NALÉHAVÁ NÁPRAVA ZDRAVOTNICKÉHO PROSTŘEDKU A JEHO ODEBRÁNÍ

Věc: Stažení nástrojů pevného tyčového držáku PathFinder NXT

Dotčené výrobky: Nástroje pevného tyčového držáku PathFinder NXT, čísla dílů 3573-1 (zahnutá rukojeť) a 3573-2 (rovná rukojeť). Všechny šarže.

Obrázek 1

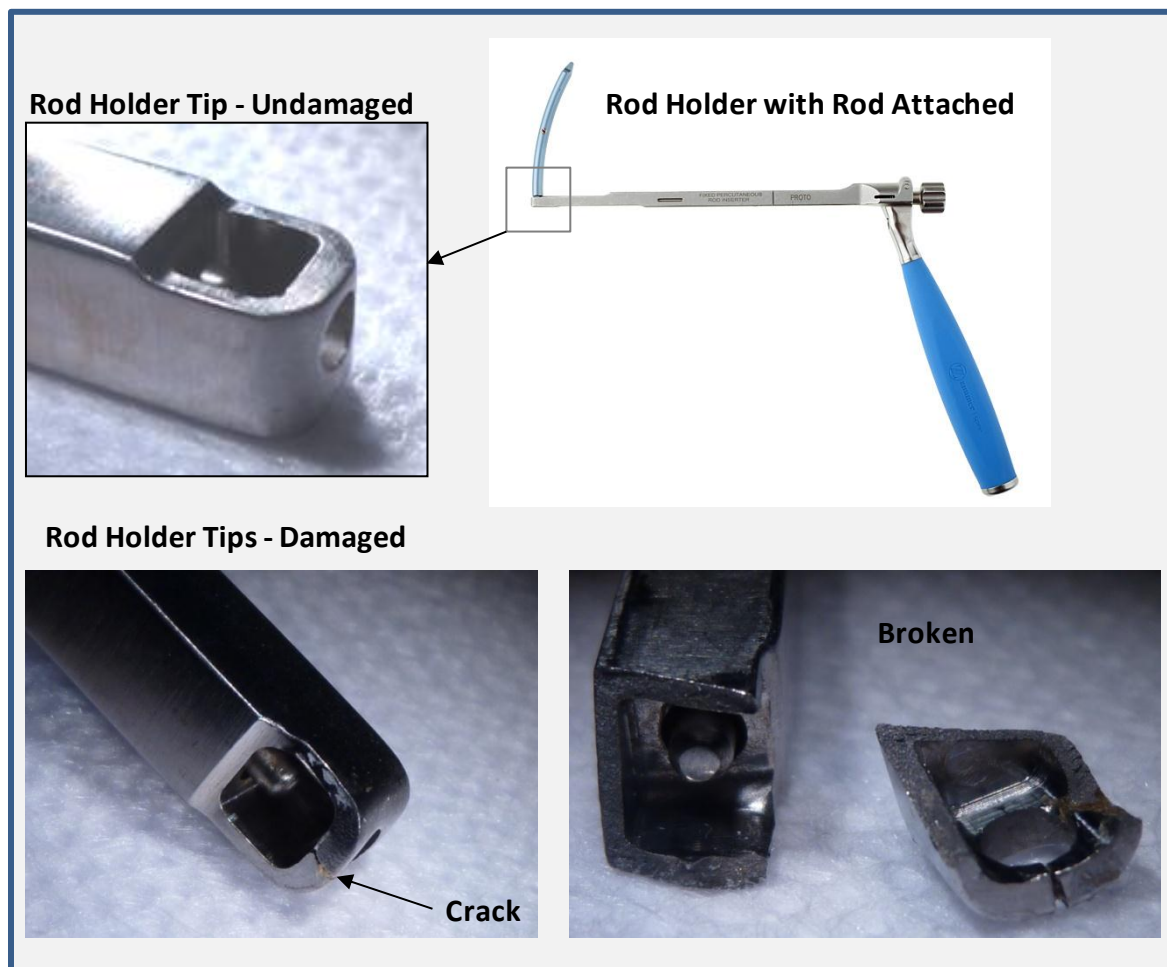
<u>Krok</u>	<u>Aktuální IFU/pokyny pro chirurgickou techniku</u>	<u>Další pokyny/informace pro snížení poškození hrotu tyčového držáku</u>	
PŘED VÝKONEM	Zkontrolujte, zda nástroj není poškozen Pokud zjistíte poškození nebo opotřebení, které může narušit správnou funkci, nepoužívejte jej.	Na obrázku 1 je uveden příklad trhliny, která může vést k odlomení	Pokud zjistíte před použitím nebo během něj poškození hrotu tyčového držáku, lze použít tyčový držák s pevnou čelistí (číslo dílu 35362-1) s uplatněním mini otevřené techniky
UMÍSTĚNÍ TYČE	Otáčejte stavěcím knoflíkem šroubu, dokud plně nedosedne na perkutánní tyč	Tyč je zcela usazena, když je knoflík pevně dotažen rukou	
UMÍSTĚNÍ UZAVÍRACÍCH KRYTEK	NEUVEDENO	Při zasunování uzavíracích krytek dbejte na to, aby se navzájem nedotýkala/nezaklínila pouzdra nástavců a tyčový držák a nedošlo k pákovému efektu na distálním konci tyčového držáku	
VYJMUTÍ TYČOVÉHO DRŽÁKU	Odpojte tyč od tyčového držáku otáčením knoflíku proti směru chodu hodinových ručiček, dokud se nezastaví Přemístěte tyčový držák směrem od konstrukce a vyjměte jej z incize	Knoflík je zapotřebí před odstraněním zcela uvolnit. Přemístěte distální hrot mimo od tyčové/šroubové konstrukce Při odpojení držáku od tyče s ním neprovádějte nadměrné kývavé pohyby

PO POUŽITÍ	NEUVEDENO	Po každém použití zkontrolujte, zda není hrot tyčového držáku poškozen. Viz obrázek 1 V případě poškození jej vyřadte ze služby
